NOTAT

Oppdrag:	E. 6 Rostad - Håggån	Dato:	09.05.2016		
Oppdragsgiver:	Statens vegvesen Region midt Vegseksjonen	Oppdragsnr:	Ud668A		
Planfase:	Byggefase	Geot. kategori:	2	Dokumentnr.:	GEOT-N03
Kommune:	Melhus	Vegnr:	E6	Arkivkode:	470
UTM 33 ref:	N7002144, Ø261394	EUREF89	HP: 06	Km: 5,325	Ant. vedlegg: 8
Utarbeidet av:	Rikke N Bryntesen	Sign.:			
Kontrollert av:	Gunnar Djup	Sign.:

E6 Rostad - Håggån Vurdering av utvasking og overflateglidning i nyetablert anlegg

Profil 260
1 : 200

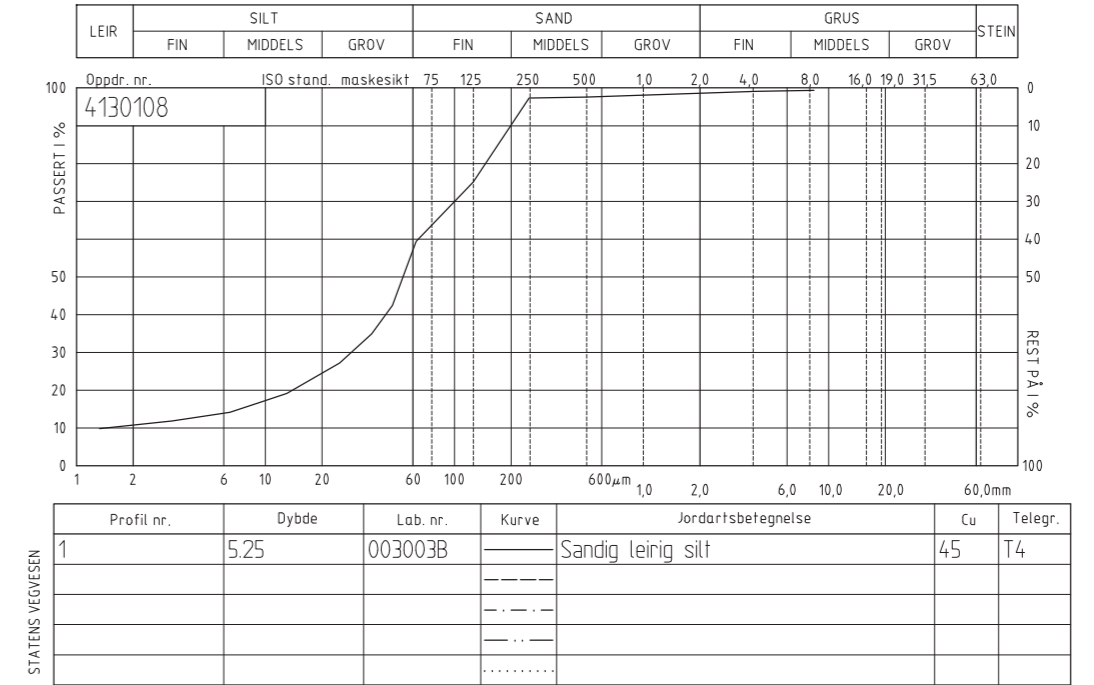
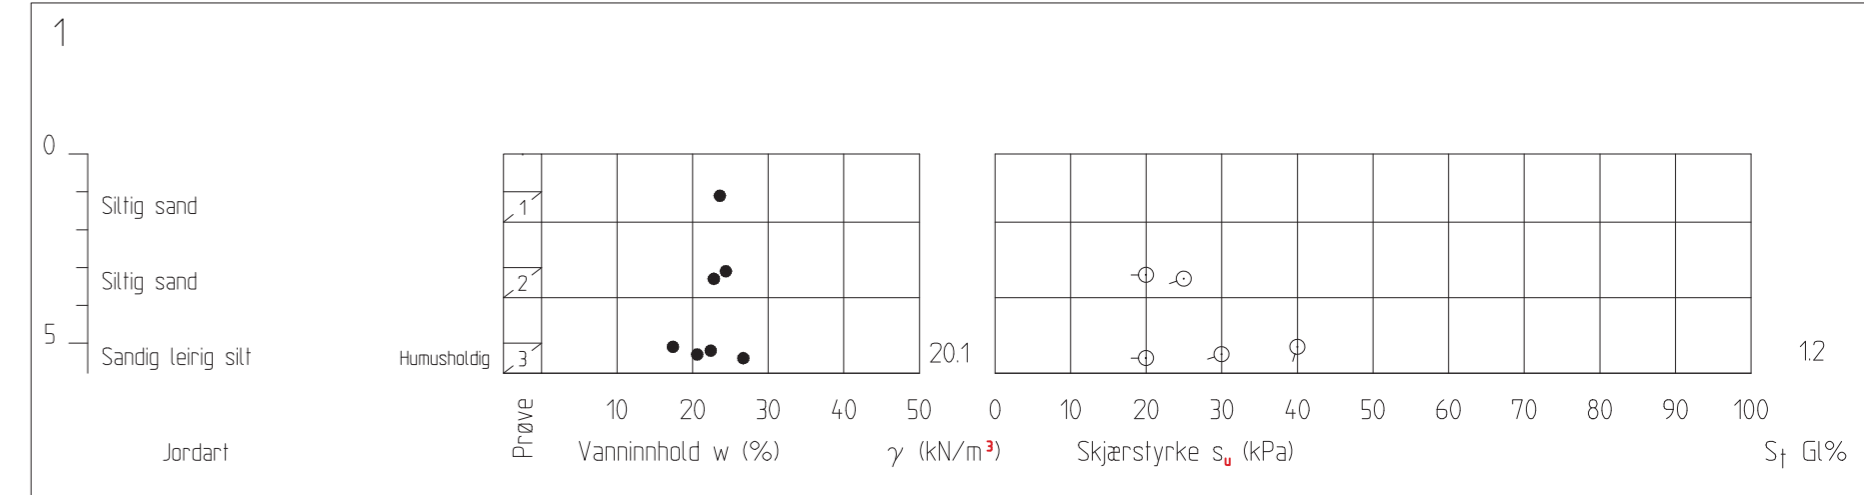
Overflateutglidningen er antatt forårsaket av nedsatt fasthet i sjikt parallelt med skjæringen grunnet tining av tele og nedbør, se bilde i bilag 5. Bildene indikerer at utglidningen hovedsakelig berører øvre del av skjæringen. Sondering 1 i rapport Ud668Ar03_2013116014-002 indikerer noe lavere fasthet i de øvre 2 m med noe fastere masser i dybden i den aktuelle skjæringen, se bilag 7.

Figur 3-1-12 Revegetering av sprengstein med stedlige masser

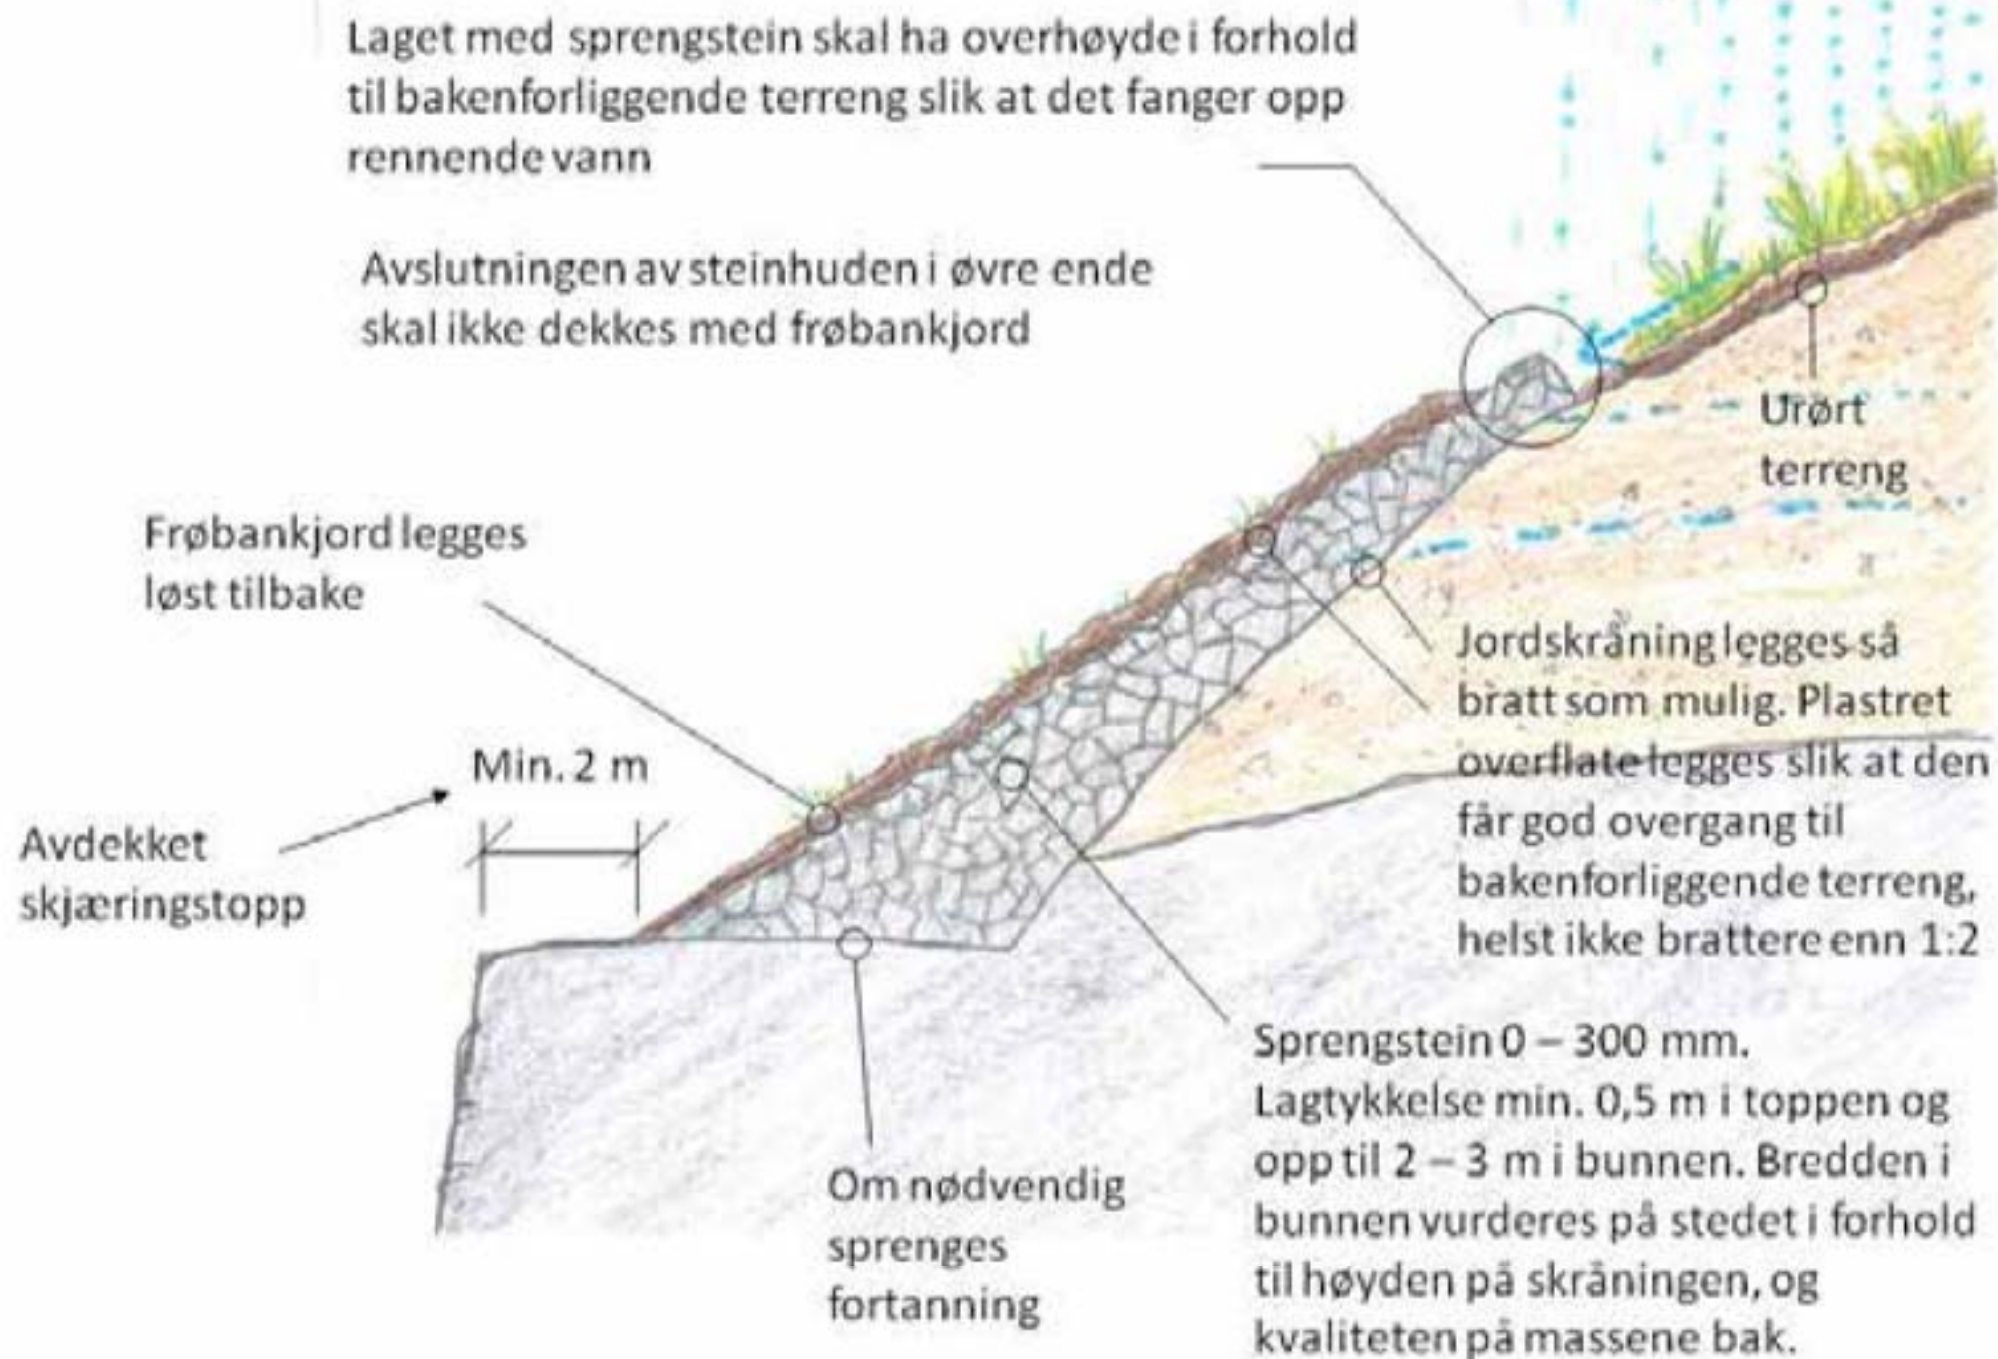
Eventuell tildekking av masseutskiftingen utføres som beskrevet i prinsippskisse i bilag 8.
